Document 2 bis - Pièce F : Avis requis (avis de l'Autorité Environnementale, mémoire en réponse du Maître d'Ouvrage, avis de l'ARS, du SAGE Estuaire de la Gironde et Milieux Associés, et du Grand Port Maritime de Bordeaux)

| 2. MÉMOIRE EN RÉPONSE..... | 14 |

2. MÉMOIRE EN RÉPONSE

Pont Jean-Jacques Bosc et ses raccordements

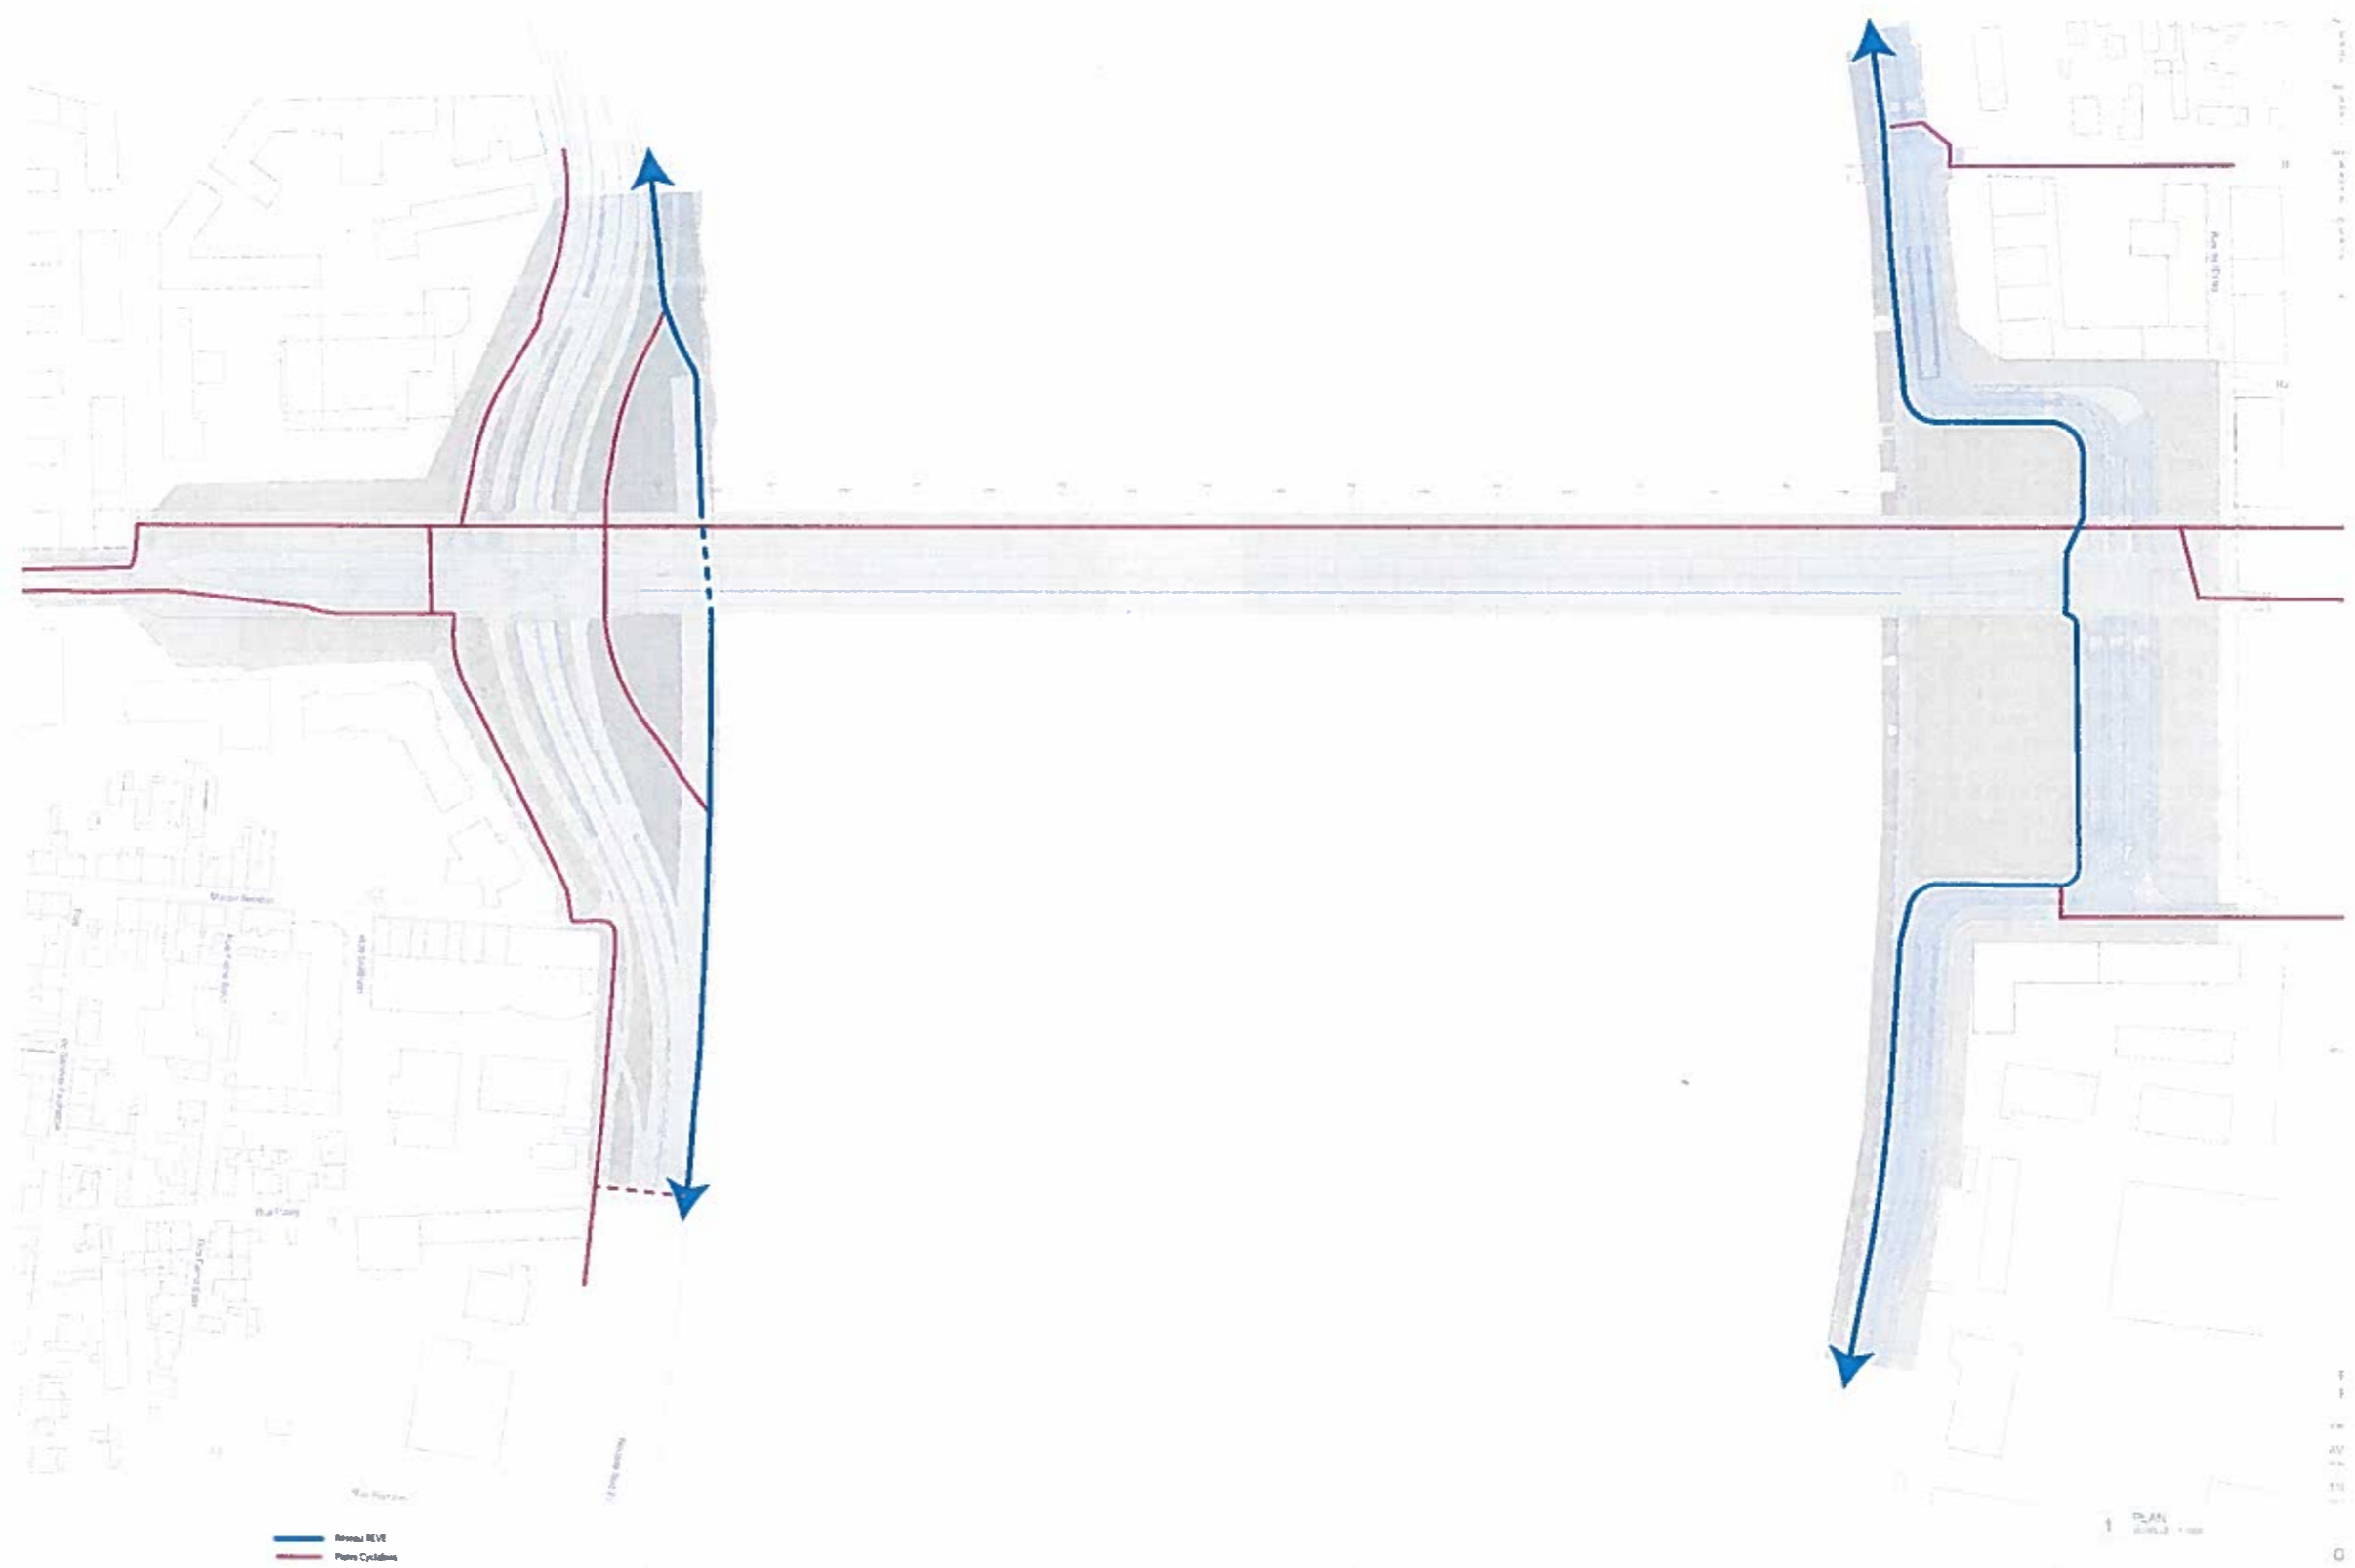
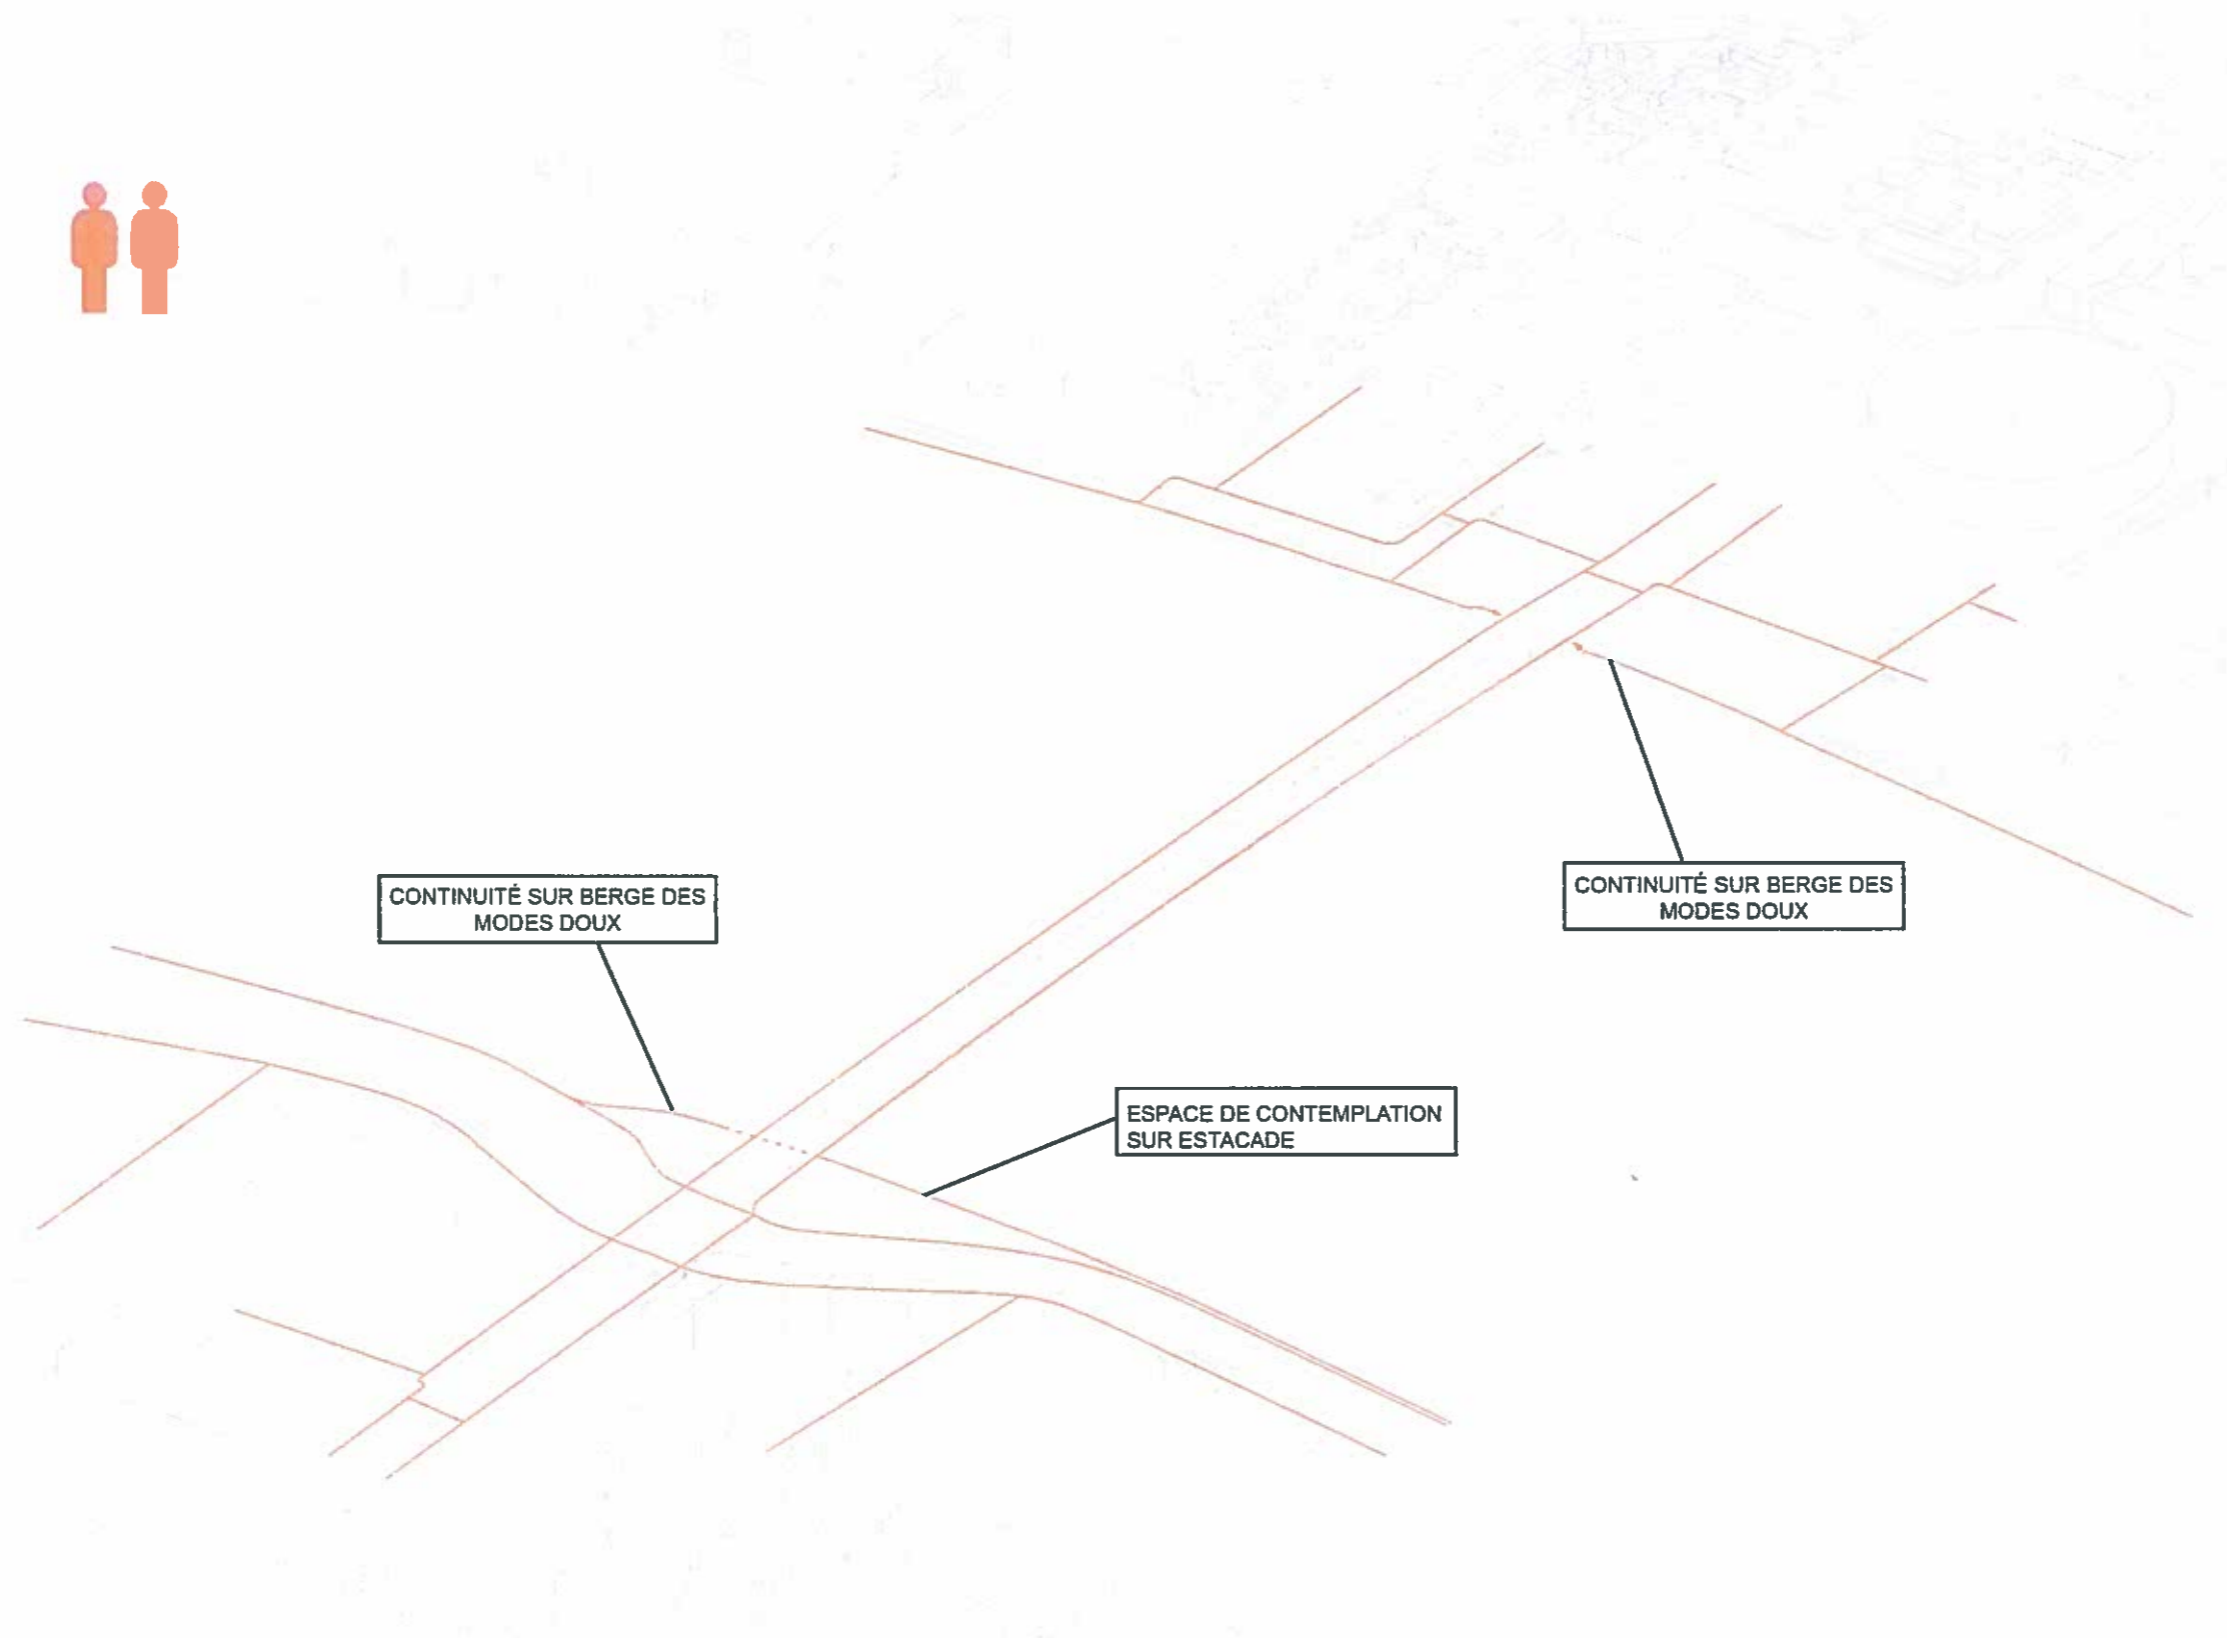
L'Ae recommande de renforcer la partie de la présentation du projet consacrée à la marche et au vélo, en détaillant notamment comment ces circulations pourront se diffuser efficacement dans la ville de part et d'autre depuis le pont, et comment en sera assurée la meilleure attractivité, en cohérence avec les objectifs annoncés du projet.

Ces éléments relatifs aux circulations cyclistes ont été détaillés dans les phases d'études ultérieures au dépôt du dossier d'enquête publique, et sont fournis à titre de compléments conformément aux recommandations de l'Autorité Environnementale. Le plan correspondant est fourni page suivante, avec sur fond coloré les aménagements neufs prévus dans le cadre des travaux, et sur fond blanc leur connexion pour diffusion des circulations au-delà des limites de l'opération.

Pour ce qui est des espaces piétons, les voiries neuves seront toutes bordées de trottoirs destinés à la circulation des piétons. Une exception : les ouvrages dénivelés (trémie rive gauche et tranchée couverte rive droite) sont bordées de trottoirs dont l'usage n'est prévu qu'en cas de nécessité d'évacuation ou comme passage de service.

Disposition envisagée initialement

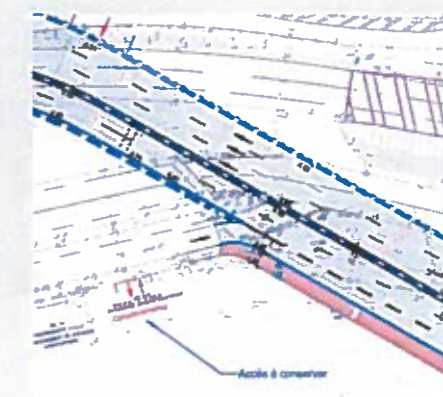
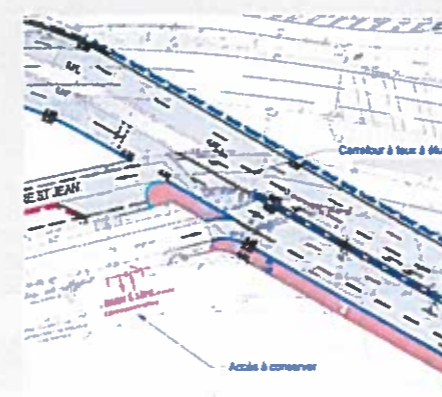
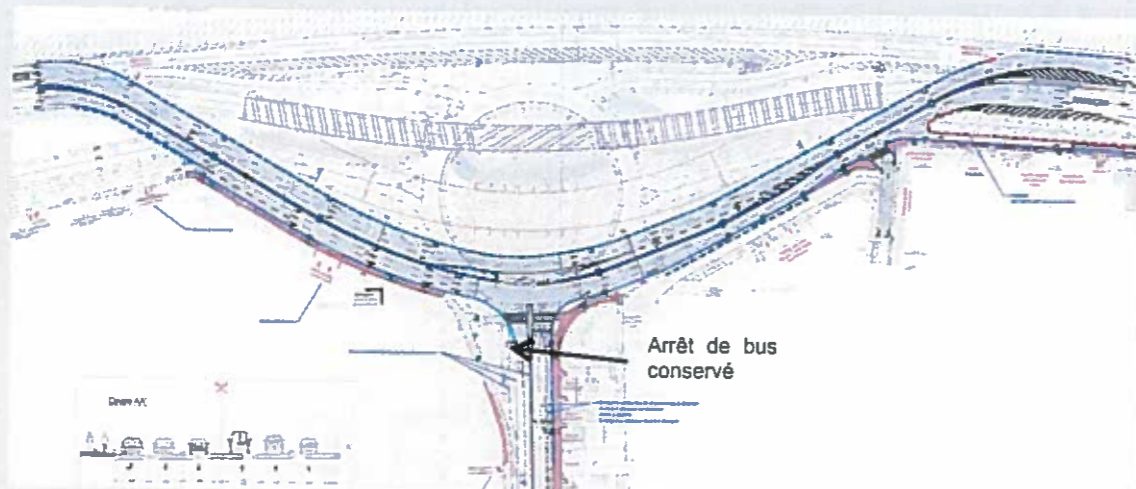
Les mesures présentées pour réduire les trafics routiers d'approvisionnement du chantier n'appellent pas d'observations. En revanche, les effets du chantier sur la circulation automobile et les transports en commun sont peu détaillés. Les modifications du carrefour existant entre le boulevard Jean-Jacques Bosc et les quais rive gauche, notamment, semblent susceptibles d'effets forts, qui pourraient appeler une modélisation des configurations de circulations successives et l'explicitation des mesures prises pour en réduire les effets.

La déviation proposée au projet fourni au dossier d'enquête publique est encore en cours d'optimisation avec le souci de minimiser la gêne aux usagers. Notamment, en concertation avec l'EPA Euratlantique, il a été envisagé de supprimer une voie de tourne à gauche et le demi-carrefour associé avec le quai de Brienne, qui faisaient craindre des remontées de file pour l'accès à la gare Saint Jean. Cette nouvelle disposition améliore sensiblement la circulation. Les mouvements boulevard JJ.Bosc => quai de Brienne et boulevard JJ.Bosc => gare Saint Jean sont rendus possibles via le carrefour provisoire du MIN de Brienne plus au nord.

La déviation permet de conserver l'arrêt de bus « quai de Brienne » de la ligne 11, qui constitue également le terminus de la ligne 26. La ligne 11 empruntera la déviation pour aller ou venir du marché de Brienne. Les bus de la ligne 26 pourront effectuer leur retournement après le terminus non plus sur le giratoire JJ.Bosc, mais en empruntant la déviation puis le carrefour du MIN de Brienne, où ils pourront faire demi-tour.
